改善箇所説明図①

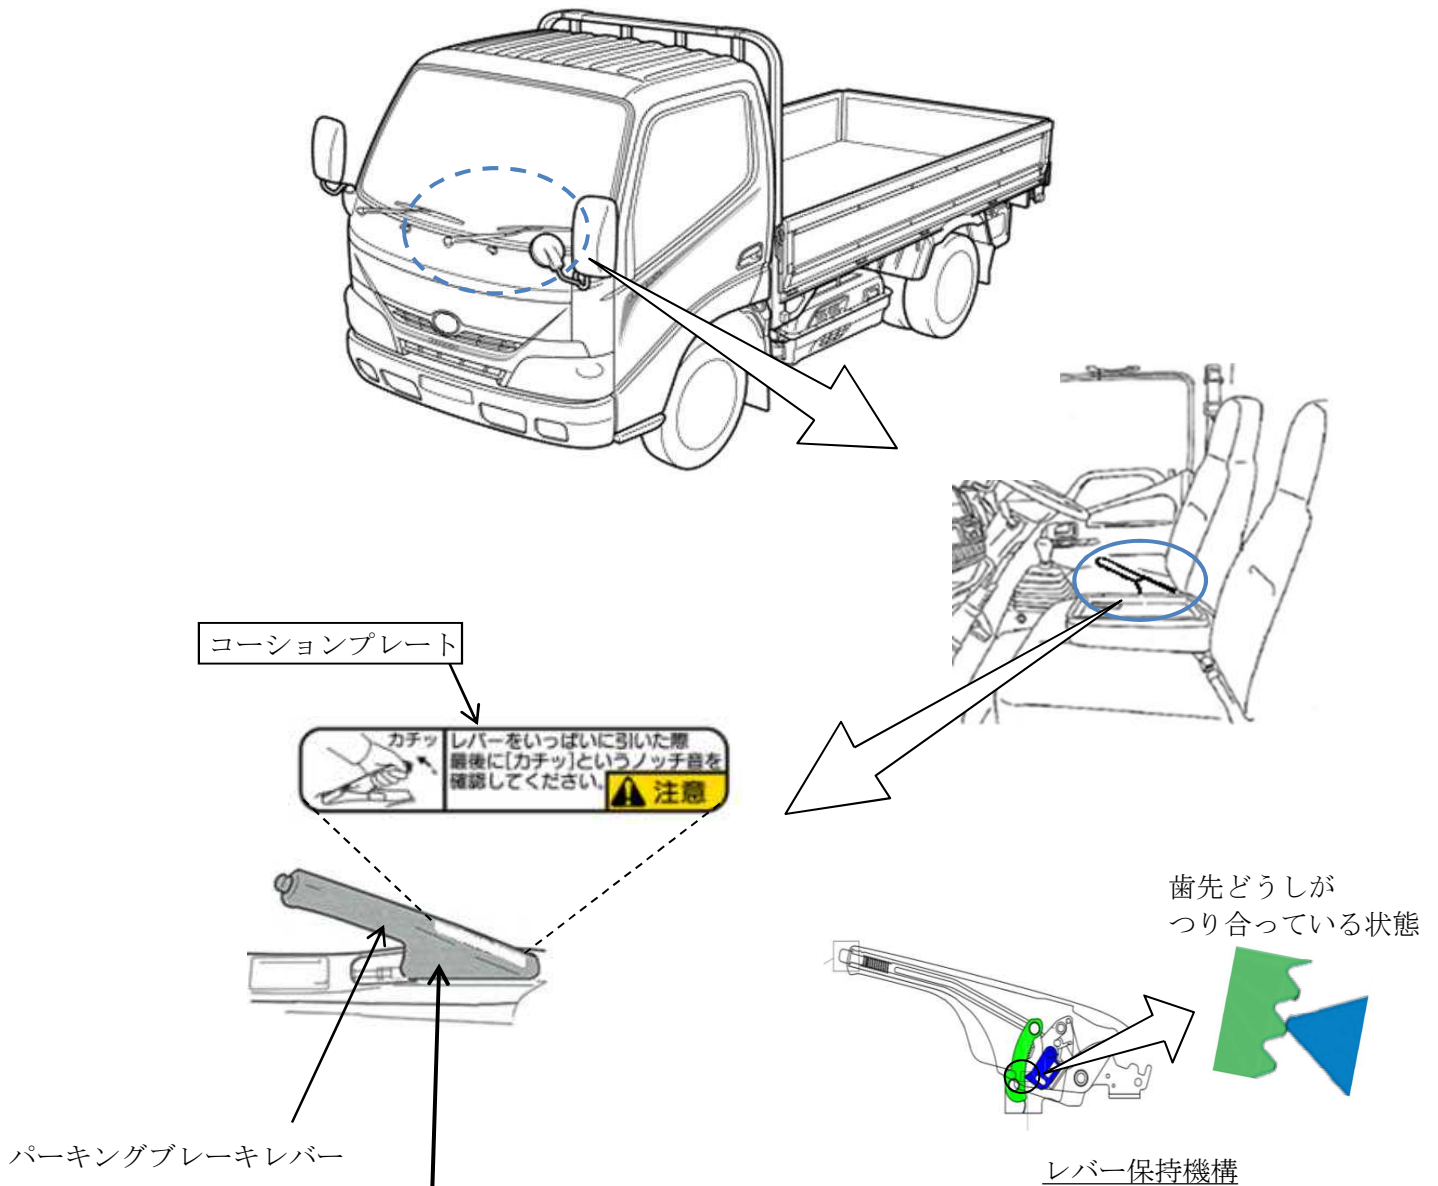
基準不適合発生箇所

小型トラックにおいて、手動式パーキングブレーキレバーを引き上げた際に、原因は判明していないが、まれにレバー保持機構の歯先どうしがっり合っ、レバーが確実に固定できず、その後、っり合いが外れてレバーが下がることある。そのため、制動力が低下し、最悪の場合、車両が動き出すおそれある。

注： 内は追加する部品を示す。

全車両、パーキングブレーキレバーに操作方を記載したコーションプレートを貼り付け、レバーを確実に固定するための操作方法をお知らせする啓発をおこなう。なお、原因が判明次第適切な措置を講ずる。

識別：改善済車両には車台番号打刻位置の上側に黄色ペイントを塗布する。
